Merknadsskjema, begrenset høring 1.gangsbehandling 2023.

Plannavn	Reguleringsplan for industriområde Framo Flatøy
Arealplan-ID	4631_20180004
Saksnummer	
Utarbeidet av	SA/SR/TOAA
Datert /revidert	18.4.2023

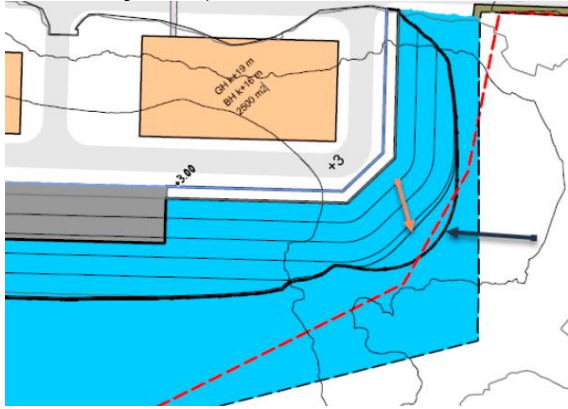
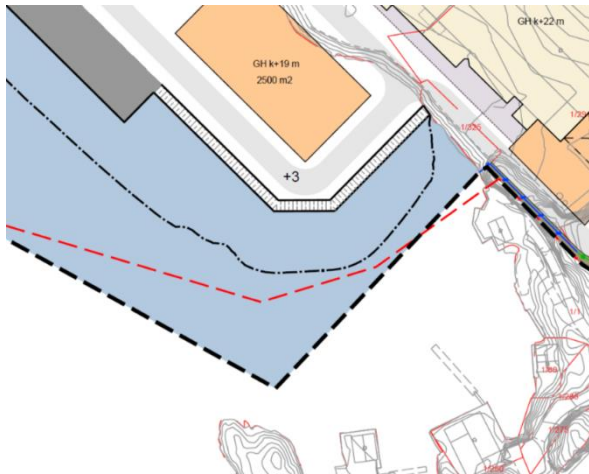
midlertidig lite av sundets tverrsnitt som er ope, og i tillegg får vasstraumen endra retning. Grøn firkant i kartet under markerer djup-ålen i sundet og som vi meiner er minimum passasje som vatnet må få. Arealet er ikkje til hinder for Framo om dei velg å bygga ut på pelar.  4. Oppfølging frå tidligere innspill om fylling, Multiconsult sitt svar under: Konkrete forslag til alternativ løsning 6. Unngå den dype fyllingen i nordre del av planområdet, og bygg et dekke på pilarer over det østre s Tatt til delvis følge ved at areal til næringsformål i nord er kraftig reduser, og antall m³ fyllingsmasse redusert med ca. 30%. De store vegprosjektene i regionen vil blant annet medføre store overskuddsmasser, som vil være formålstjenlig å anvende til nyttig formål. Svaret viser at ein planlegg å bruke overskotsmassar frå «vegprosjekta i regionen», og det er prisverdig. Andre stader står det at ein planlegg å transportere mykje av massane med lekter. Problemet med denne typen massar er at det vil være mykje finstoff og rester frå sprengstoff, blant anna plast/mikroplast. Å tilføra avfall av denne typen til ein lokalitet som er hardt belasta (ref. uni-research rapport nemnt i sist uttale) kan neppe akseptast iht. Naturmangfaldloven eller vatndirektivet. Avbøtande tiltak for denne typer masser er vi skeptisk til. Sør for Gudmundsholmen har ein ikkje same problematikk for vasskvalitet på botnvatn, og det er ein betre lokalitet for slike massar gitt at ein ivaretar dei	3. Etterkommes ikke. Tema om vannstrømning er kommentert i forbindelse med forrige høring av planen. Planen legger til rette for å forlenge en hall for testaktivitet. Testanlegg krever ofte solid fundamentering med hensyn til de produktene som skal leveres. Det er derfor ikke ønskelig å tilrettelegge for en løsning bare basert på pæler. 4. Tas til orientering. Tilførselsmetode og type masse er ikke avklart. Fylling er søknadspliktig etter forurensningsloven, og eventuelle avbøtende tiltak i tillegg til de som er innarbeidet i planen avklares der.
